**Models / Modelos / Modèles T60810, T60910, T60875, T60975, T60840, T60940, T60890 & T60990**

**Using New Trim With Rough R11600**

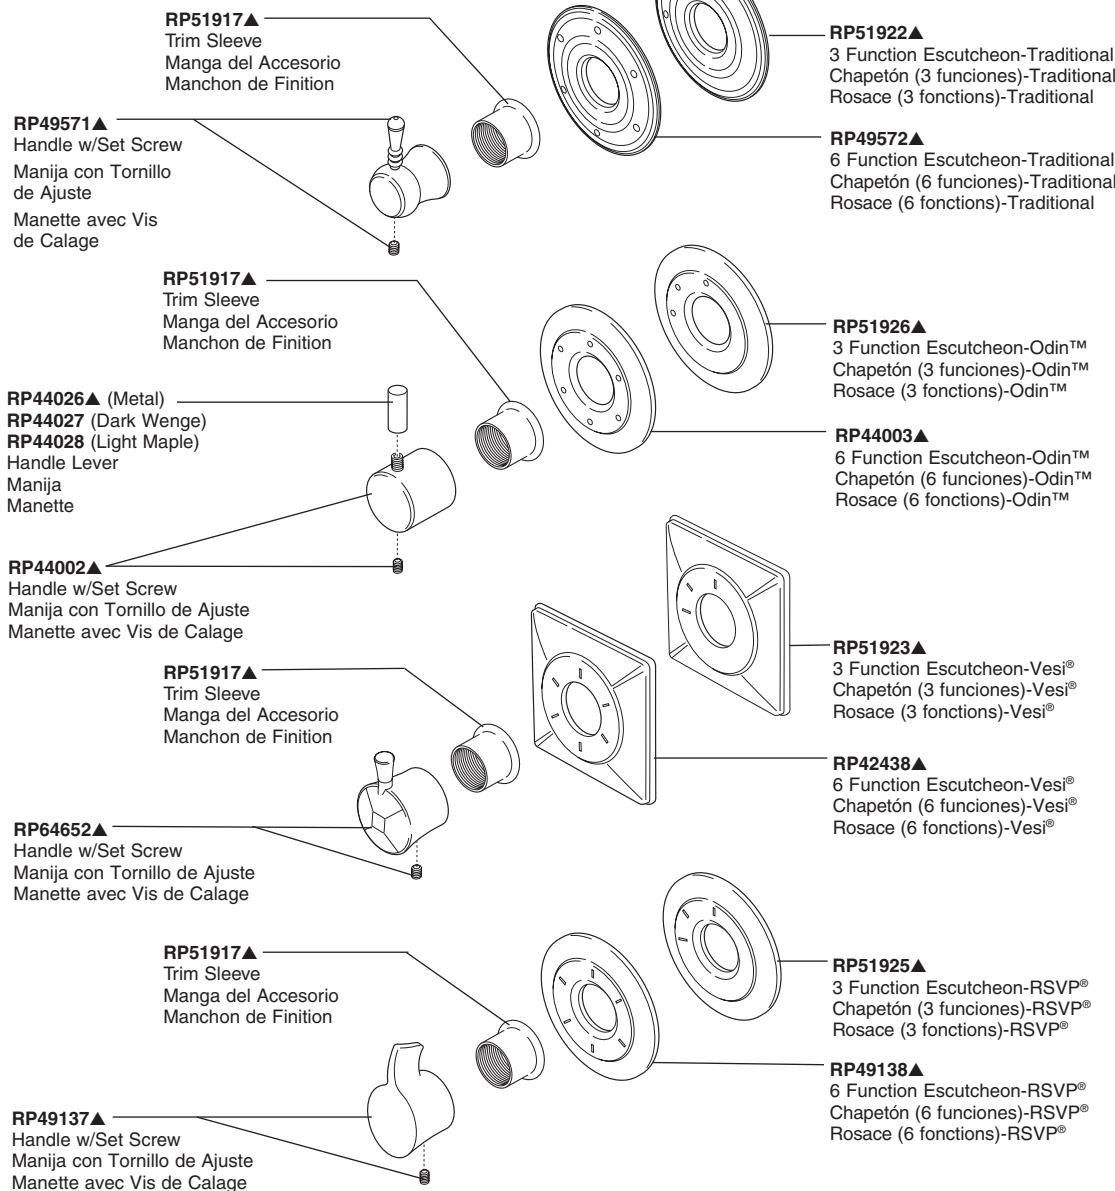
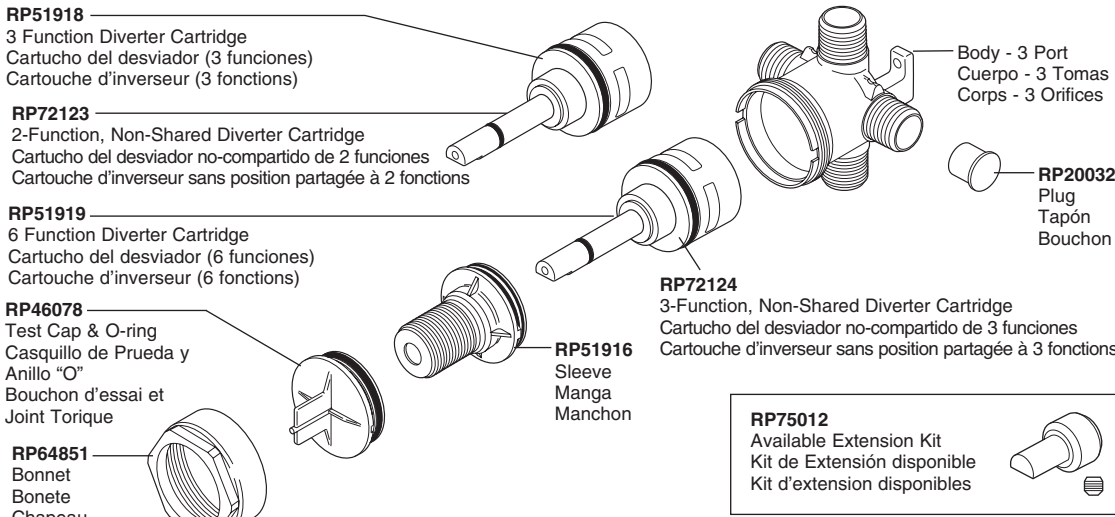
If you have **R11600** installed you will need to order **RP42410** (cartridge assembly), **RP37902** (3 function stem extender) OR **RP37903** (6 function stem extender) and **RP37890** (extension screw) to use the new trim. **Note: RP42412 (trim sleeve) may be needed for installations between 3.5 and 4.0 inches deep from the finished wall surface.**
